**Verslag huishoudelijke elektrische installatie op laagspanning en zeer lage spanning****Algemeen:**

Referentie: 004-20260608-05	Datum controle: 08/06/2026
Keurder: 004

Eigenaar: Vanhulst	EAN-code: 541448820059632076
Adres installatie: Fonteinstraat 139 bus 0501, 3000 - Leuven	Nummer teller(s): 1sag1100945473
Distributienetbeheerder installatie: Fluvius	
Datum uitvoering installatie:	☒ Vóór 01/10/1981 ☐ Tussen 01/10/1981 en 01/06/2020 ☐ Vanaf 01/06/2020
Type:	☒ Wooneenheid ☐ Niet-huishoudelijk ☐ PV ☐ Batterij ☐ Laadpaal

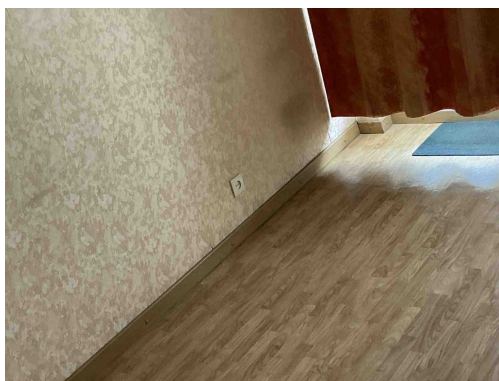
T11 - De contactdozen waarvan de toegekende stroomsterkte maximaal 16A en de toegekende spanning maximaal 250V bedraagt en niet bedoeld zijn voor de voeding van een of meerdere verbruikstoestellen voor een specifiek doel en niet geplaatst zijn in of op schakel- en verdeelborden, beschikken niet of IPXX-D (incl. gemeenschappelijke delen residentieel geheel) (Boek 1: 4.2.2.3/5.3.5.2).

Opmerking: E.a. keuken, living, slaapkamer,...

A20 - Er bevindt zich een contactdoos zonder beschermingsgeleider in de elektrische installatie. Deze is niet geplaatst achter een differentieelstroombeschermingsinrichting met grote (max. 30mA) of zeer grote (max. 10mA) gevoeligheid.

Opmerking: Oa keuken, living,...

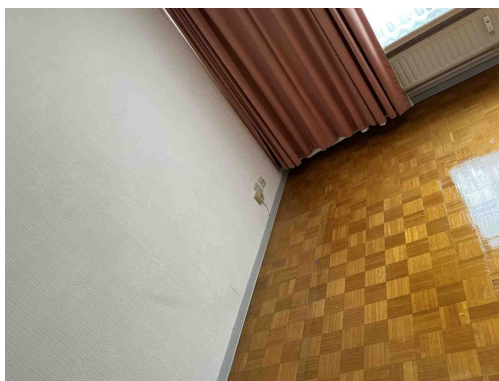
T11 - De contactdozen waarvan de toegekende stroomsterkte maximaal 16A en de toegekende spanning maximaal 250V bedraagt en niet bedoeld zijn voor de voeding van een of meerdere verbruikstoestellen voor een specifiek doel en niet geplaatst zijn in of op schakel- en verdeelborden, beschikken niet of IPXX-D (incl. gemeenschappelijke delen residentieel geheel) (Boek 1: 4.2.2.3/5.3.5.2).

Opmerking: E.a. keuken, living, slaapkamer,...

A20 - Er bevindt zich een contactdoos zonder beschermingsgeleider in de elektrische installatie. Deze is niet geplaatst achter een differentieelstroombeschermingsinrichting met grote (max. 30mA) of zeer grote (max. 10mA) gevoeligheid.

Opmerking: Oa keuken, living,...

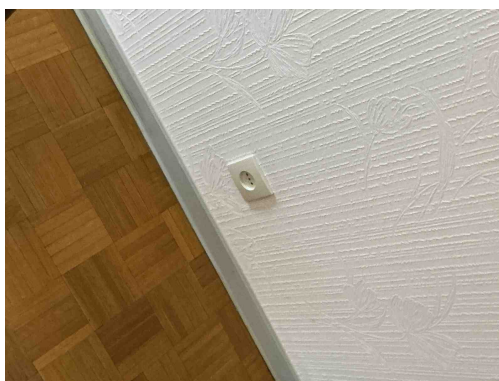
T11 - De contactdozen waarvan de toegekende stroomsterkte maximaal 16A en de toegekende spanning maximaal 250V bedraagt en niet bedoeld zijn voor de voeding van een of meerdere verbruikstoestellen voor een specifiek doel en niet geplaatst zijn in of op schakel- en verdeelborden, beschikken niet of IPXX-D (incl. gemeenschappelijke delen residentieel geheel) (Boek 1: 4.2.2.3/5.3.5.2).

Opmerking: E.a. keuken, living, slaapkamer,...

A20 - Er bevindt zich een contactdoos zonder beschermingsgeleider in de elektrische installatie. Deze is niet geplaatst achter een differentieelstroombeschermingsinrichting met grote (max. 30mA) of zeer grote (max. 10mA) gevoeligheid.

Opmerking: Oa keuken, living,...

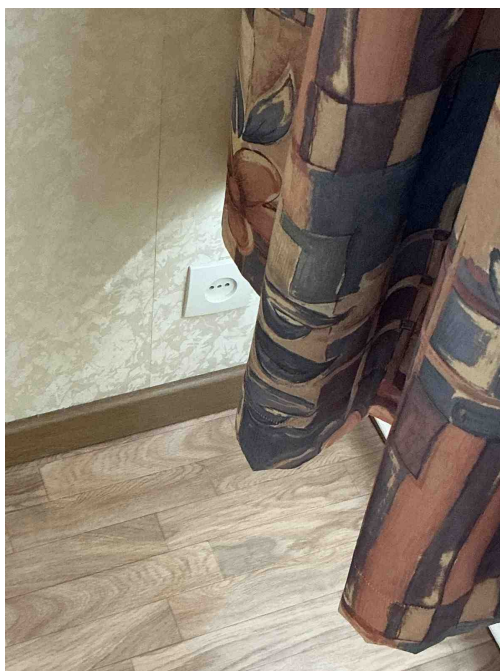
T11 - De contactdozen waarvan de toegekende stroomsterkte maximaal 16A en de toegekende spanning maximaal 250V bedraagt en niet bedoeld zijn voor de voeding van een of meerdere verbruikstoestellen voor een specifiek doel en niet geplaatst zijn in of op schakel- en verdeelborden, beschikken niet of IPXX-D (incl. gemeenschappelijke delen residentieel geheel) (Boek 1: 4.2.2.3/5.3.5.2).

Opmerking: E.a. keuken, living, slaapkamer,...

A20 - Er bevindt zich een contactdoos zonder beschermingsgeleider in de elektrische installatie. Deze is niet geplaatst achter een differentieelstroombeschermingsinrichting met grote (max. 30mA) of zeer grote (max. 10mA) gevoeligheid.

Opmerking: Oa keuken, living,...

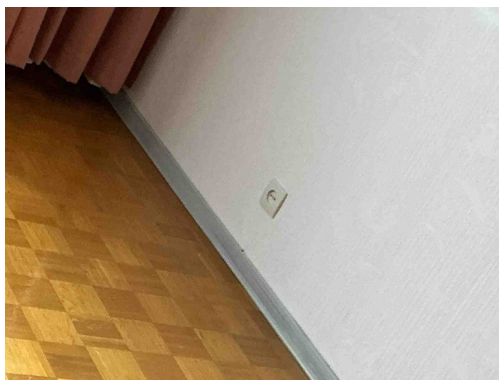
T11 - De contactdozen waarvan de toegekende stroomsterkte maximaal 16A en de toegekende spanning maximaal 250V bedraagt en niet bedoeld zijn voor de voeding van een of meerdere verbruikstoestellen voor een specifiek doel en niet geplaatst zijn in of op schakel- en verdeelborden, beschikken niet of IPXX-D (incl. gemeenschappelijke delen residentieel geheel) (Boek 1: 4.2.2.3/5.3.5.2).

Opmerking: E.a. keuken, living, slaapkamer,...

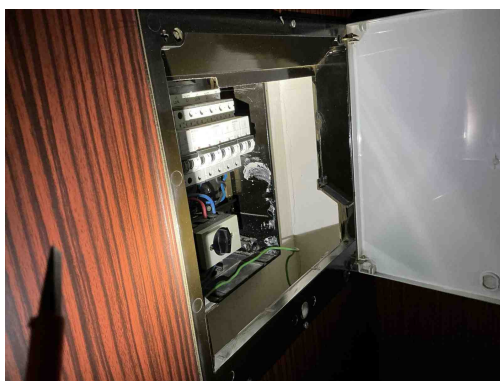
T11 - De contactdozen waarvan de toegekende stroomsterkte maximaal 16A en de toegekende spanning maximaal 250V bedraagt en niet bedoeld zijn voor de voeding van een of meerdere verbruikstoestellen voor een specifiek doel en niet geplaatst zijn in of op schakel- en verdeelborden, beschikken niet of IPXX-D (incl. gemeenschappelijke delen residentieel geheel) (Boek 1: 4.2.2.3/5.3.5.2).

Opmerking: E.a. keuken, living, slaapkamer,..

A20 - Er bevindt zich een contactdoos zonder beschermingsgeleider in de elektrische installatie. Deze is niet geplaatst achter een differentieelstroombeschermingsinrichting met grote (max. 30mA) of zeer grote (max. 10mA) gevoeligheid.

Opmerking: Oa keuken, living,..

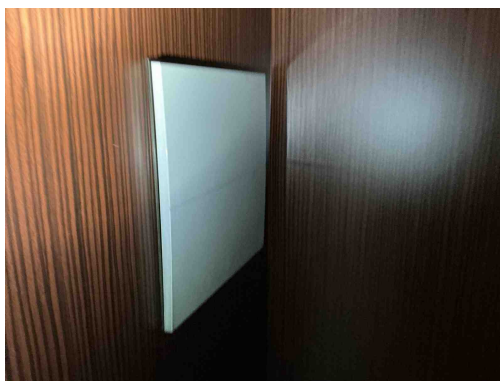
A16 - Er is geen continuïteit van de beschermingsgeleider van de contactdoos (Boek 1: 5.4.3.4).
Opmerking: Oa. Badkamer

B06 - Het elektrisch verdeelbord heeft niet de minimale beschermingsgraad IPXX-B in een gewone ruimte (Boek 1: 4.2.2.3).
Opmerking: Oa bord 1

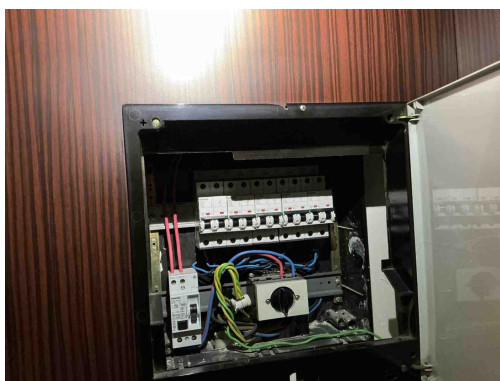
B17 - De voedingsspanning is niet op elk bord vermeld (Boek 1: 3.1.3.3).
Opmerking: Oa bord 1
